東北電原運第14号

東北電力株式会社

女川原子力発電所原子炉施設
保安規定変更認可申請について

女川原子力発電所原子炉施設保安規定変更比較表

図3-1 品質マネジメントシステムにおけるプロセス間の相互関係

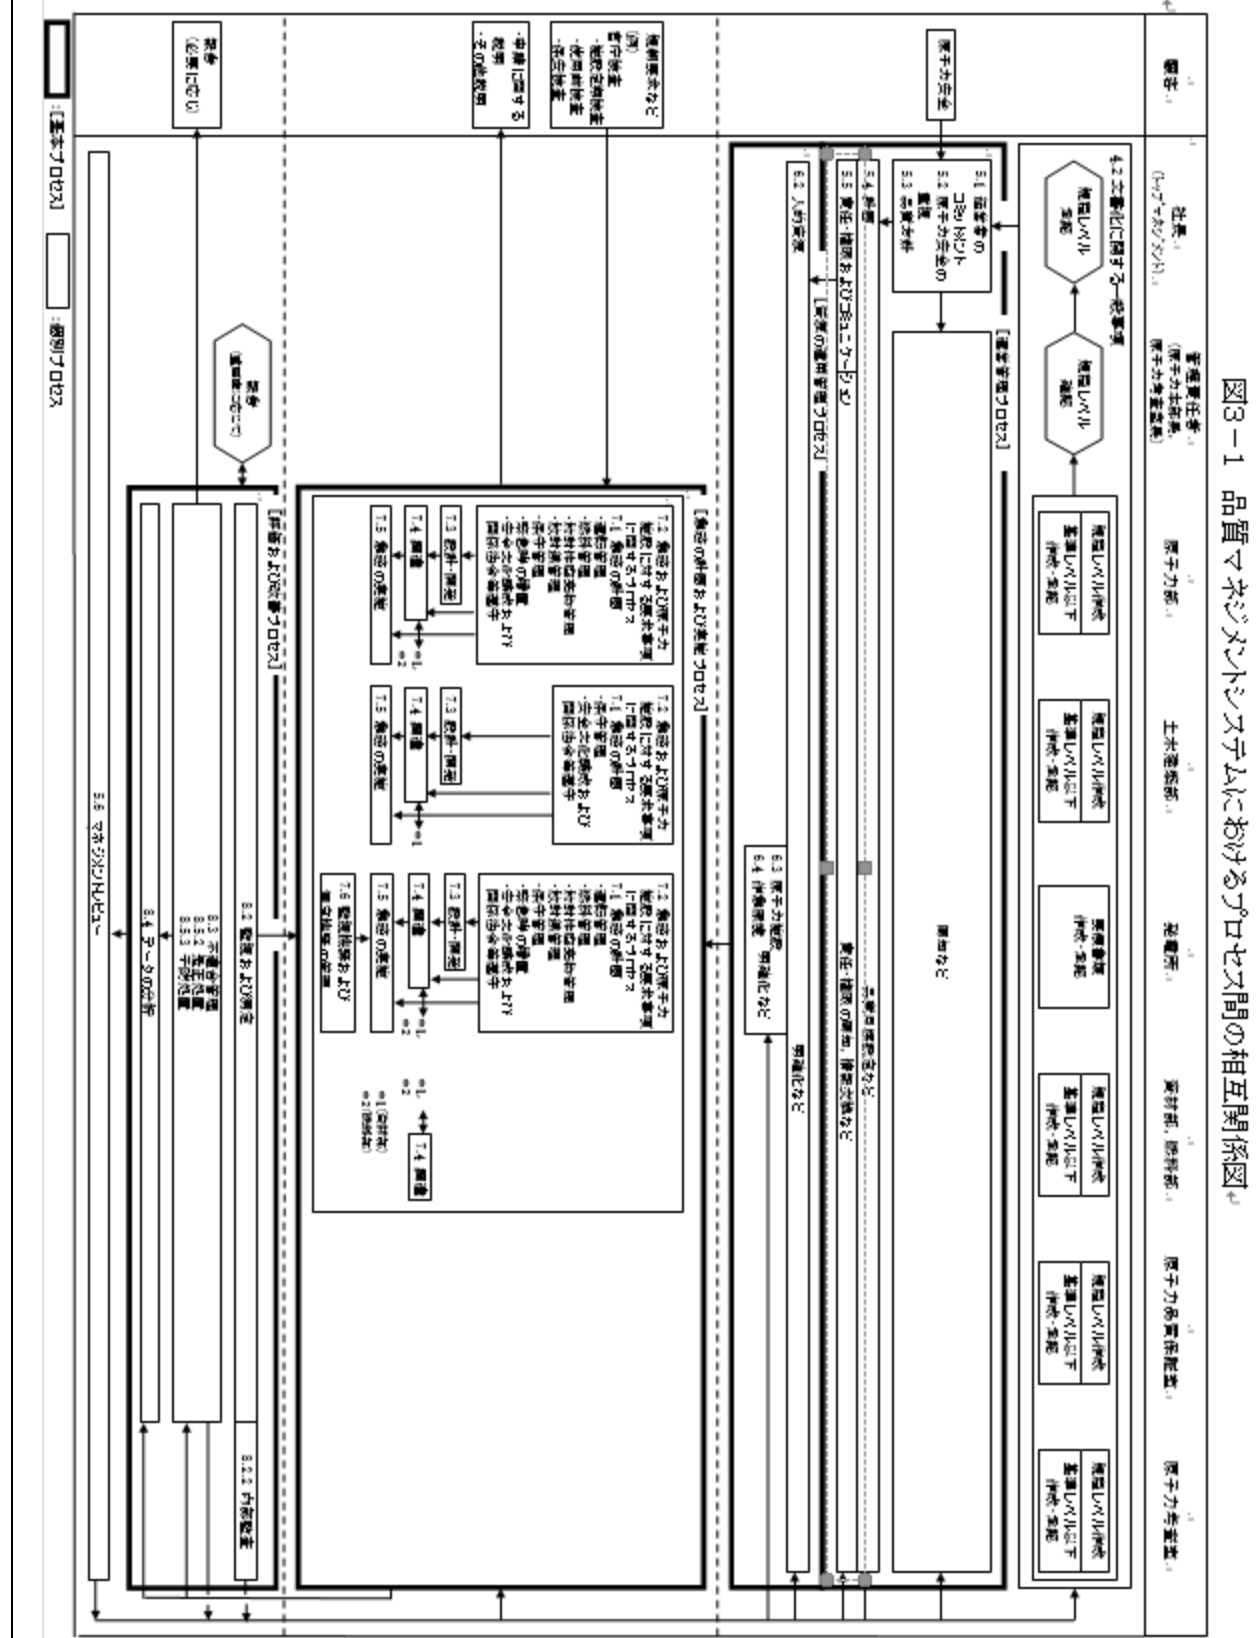
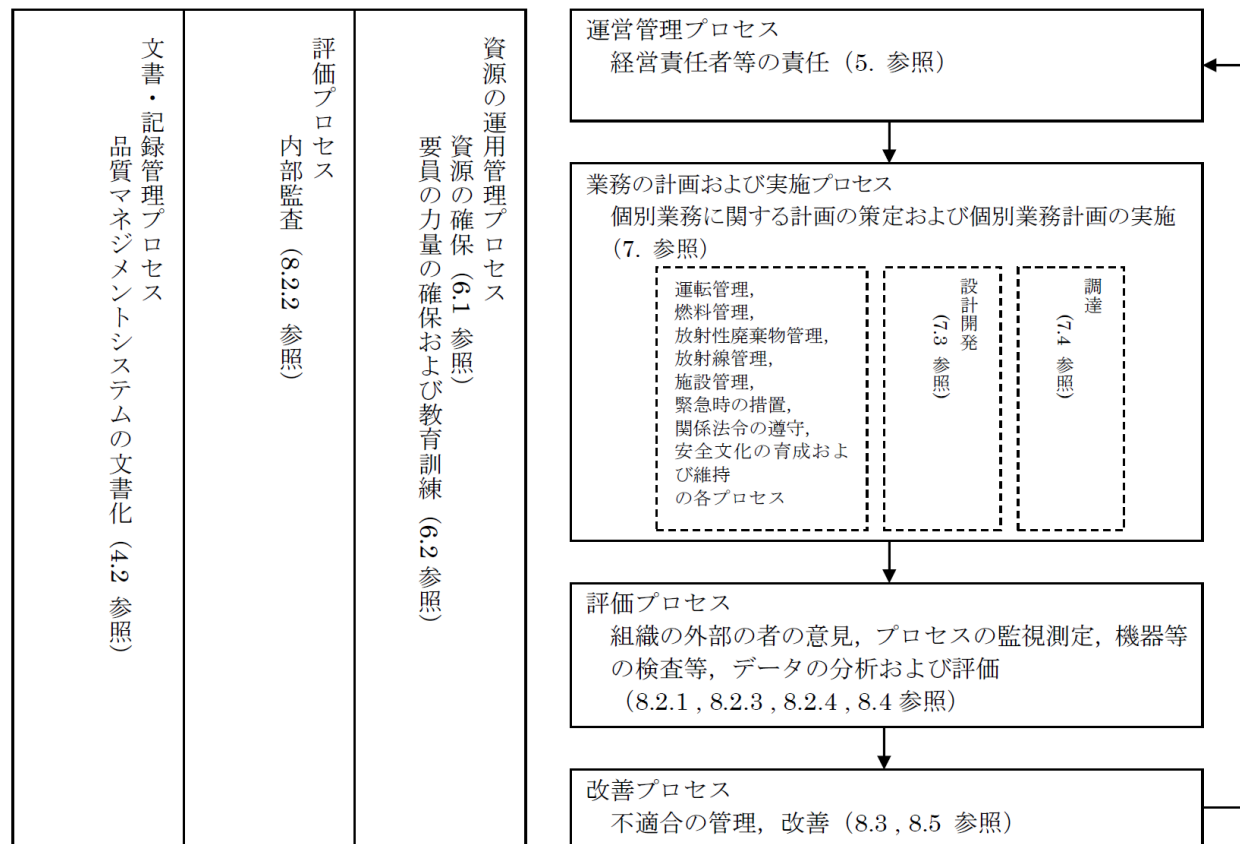
原子力規制における検査制度の見直しに伴う変更（品管規則の制定に伴う変更）
